CONCEPTO TECNICO No. CT- 5264

**Revisión de Estudio Particular de Amenaza y Riesgo
por Fenómenos de Remoción en Masa
Artículo 141 - Decreto 190 de 2004**

FASE: I (UNO)
LOCALIDAD: 2 - CHAPINERO
PROYECTO: NUEVA SEDE BANCO GNB SUDAMERIS
DIRECCIÓN: Avenida Carrera 7 No. 75-85*
CHIP: AAA0094WFZM
SECTOR CATASTRAL: Bellavista
UPZ: 88 - El Refugio
ÁREA (m²): 2192.55
FECHA DE EMISIÓN: Junio 16 de 2008
TIPO DE RIESGO: Remoción en Masa
EJECUTOR DEL ESTUDIO: ALFONSO URIBE S. Y CIA S.A. ESTUDIOS DE SUELOS.

Figura 1. Localización General del Proyecto "NUEVA SEDE BANCO GNB SUDAMERIS", Localidad de Chapinero, en el Plano Normativo de Amenaza por Remoción en Masa (Decreto 190 de 2004).

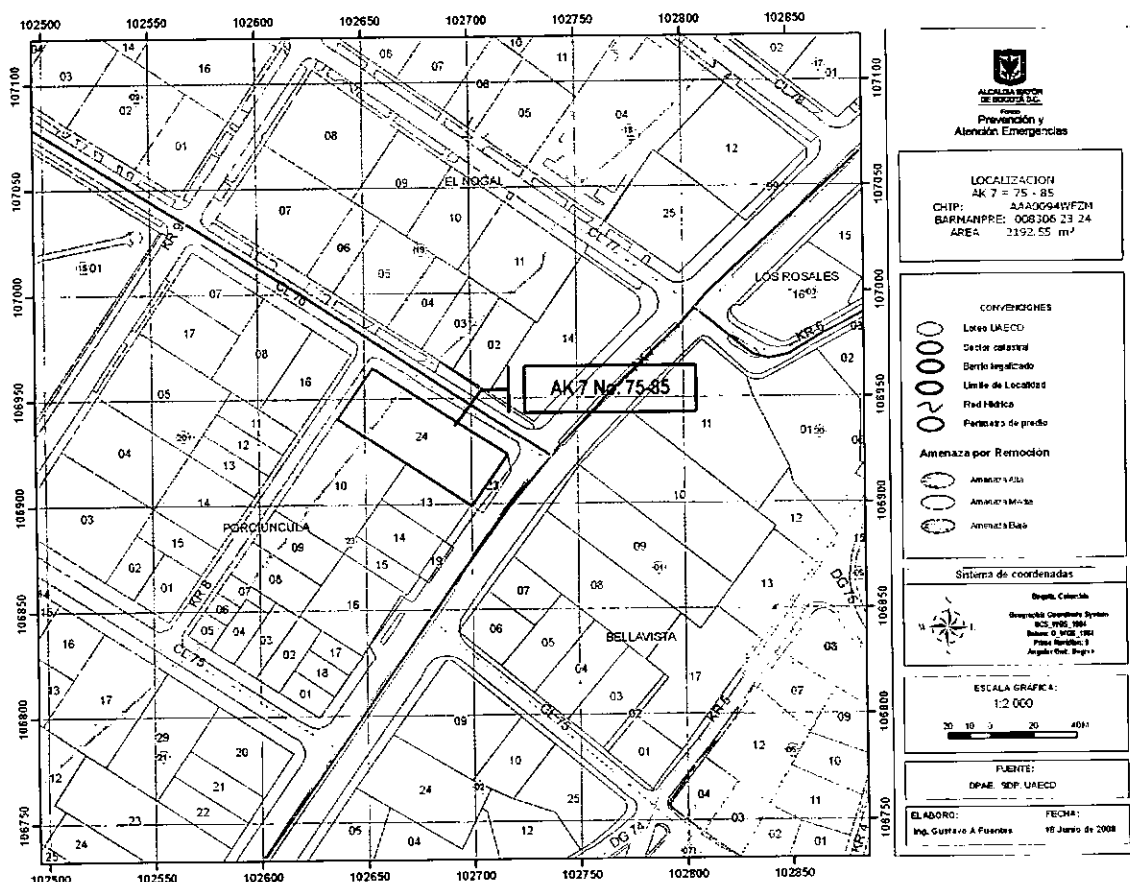
De acuerdo con el plano normativo de Amenaza por Remoción en Masa del POT, el sector donde se localiza el proyecto "Nueva Sede del Banco GNB Sudameris" se encuentra en una zona de AMENAZA MEDIA Y BAJA por procesos de remoción en masa (Figura No. 1).

Fotografía No. 1. Predio de la Avenida Carrera 7 No. 75-85, donde se realizará el proyecto "Nueva Sede Banco GNB Sudameris"

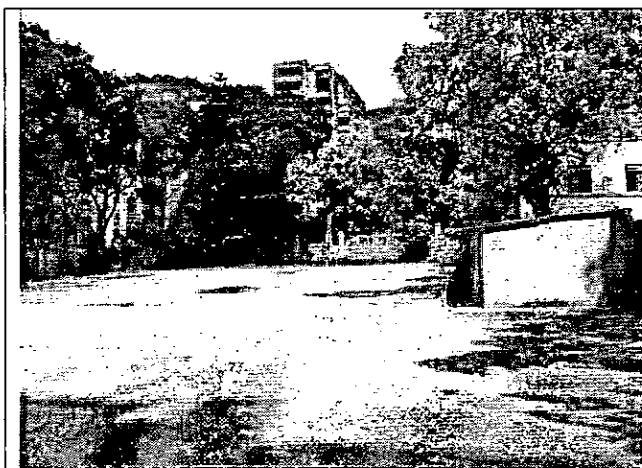
- El predio tiene una pendiente baja y no se observan en él evidencias de procesos de remoción en masa (Fotografía No. 1).
- La zona donde se desarrollará el proyecto presenta actualmente un uso de suelo urbano, que corresponde con un sector consolidado con densidad de construcción alta, contando con vías principales pavimentadas y sistemas de recolección de aguas lluvias y aguas residuales (Fotografía No. 2).
